RESOLUCION No.

POR MEDIO DE LA CUAL SE OTORGA UN PERMISO DE VERTIMIENTOS Y SE ADOPTAN OTRAS DETERMINACIONES

LA DIRECTORA DE LA REGIONAL VALLES DE SAN NICOLÁS DE LA CORPORACIÓN AUTÓNOMA REGIONAL DE LAS CUENCAS DE LOS RÍOS NEGRO Y NARE, CORNARE. En uso de sus atribuciones legales y delegatarias y en especial las previstas en la Ley 99 de 1993, El Decreto- Ley 2811 de 1974, Decreto 1076 de 2015 y

Imagen 2: Plano de localización de los sistemas. Tomado del radicado CE-12929-2024.

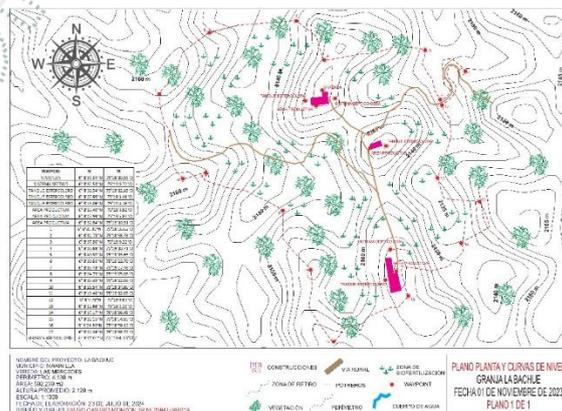
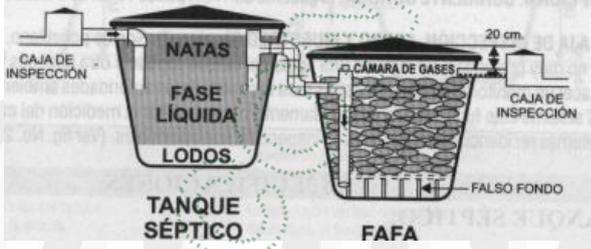
Así las cosas, el STARD 1 (prefabricado cónico) trata las ARD de la oficina y vivienda de ceba, el STARD 2 (prefabricado integrado) trata las ARD del área de cría, y la zona de ceba 2 no tiene sistema de tratamiento ya que no se generan ARD y la unidad sanitaria fuera de uso será clausurada.

Imagen 5: Diseño del pozo de absorción STARD área de ceba. *Tomado del radicado CE-12929-2024.

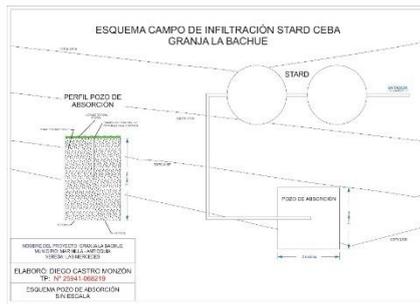
Pozo de absorción (STARD 1 Ceba)

- Tasa de infiltración: 3 min / cm
- Velocidad de infiltración: 0,000000820 m / seg (2,286 mm/h)
- Caudal: 0,0069 L / seg
- Área de infiltración: 8,41 m²
- Superficie de requerida para el campo de infiltración: 16,82 m²

Imagen 6: Diseño de zanja de infiltración STARD área de cría. *Tomado del radicado CE-12929-2024.

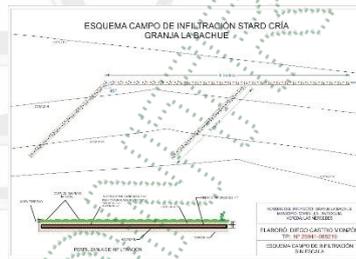
Pozo de absorción (STARD 2 Cría)

- Tasa de infiltración: 5 min / cm
- Velocidad de infiltración: 0,000000635 m / seg (2,952 mm/h)
- Caudal: 0,0016 L / seg
- Área de infiltración: 25,19 m²
- Superficie de requerida para el campo de infiltración: 50,32 m²
- Ancho del drenaje: 50 cm
- Distancia de la graba debajo del tubo: 60 cm
- Perímetro efectivo: 1,04 m
- Longitud total de las zanjas: 24,22 m
- Separación entre zanjas: 2,08 m
